## RÉGLAGE MULTICONTACT

Cette circulaire a pour but de vous informer d'une action à effectuer sur les scooters Silence, modèles S01 et S02.

NON	DESCRIPTION
1.	Démontage du <i>Multicontact</i>

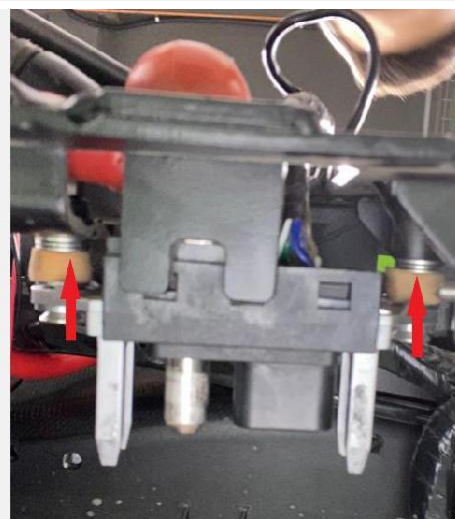
Sur certains scooters produits en 2021 et 2022, il est possible que la distance entre les deux parties de l'embout *Multicontact* soit trop importante.

Le connecteur (côté scooter et côté batterie) a une plage de tolérances trop large.

Dans ces cas, il peut arriver qu'il y ait un manque de contact entre les broches, de sorte que des coupures de courant se produisent, provoquant les incidents susmentionnés.

0. Tout d'abord, vérifiez que les broches d'alimentation du *Multicontact* sont en bon état (pas de dépôt de carbone dû à des arcs électriques suite à des déconnexions occasionnelles). Si elles ne sont pas en bon état, le *Multicontact* devra être remplacé (aussi bien la partie scooter que la partie batterie).

1. Une fois le *Multicontact* débloqué, ajouter 4 rondelles (réf. **S02-90024-00**) sur chacun des 2 boulons, entre la mousse et la douille en tôle du châssis.

L'ordre des éléments, de chaque côté, doit être le suivant :

- 1) Tête de boulon
- 2) *Multicontact*
- 3) Mousse
- 4) 4 rondelles
- 5) Châssis
- 6) Rondelle (originale)
- 7) Écrou autobloquant
- 8) Pointe de boulon

2. Serrez les deux écrous jusqu'à ce qu'un **filet de boulon** (~0,5 mm) dépasse à l'arrière :

3.  **ATTENTION !** Le *Multicontact* doit avoir de l'espace pour bouger dans son boîtier pour fonctionner correctement.
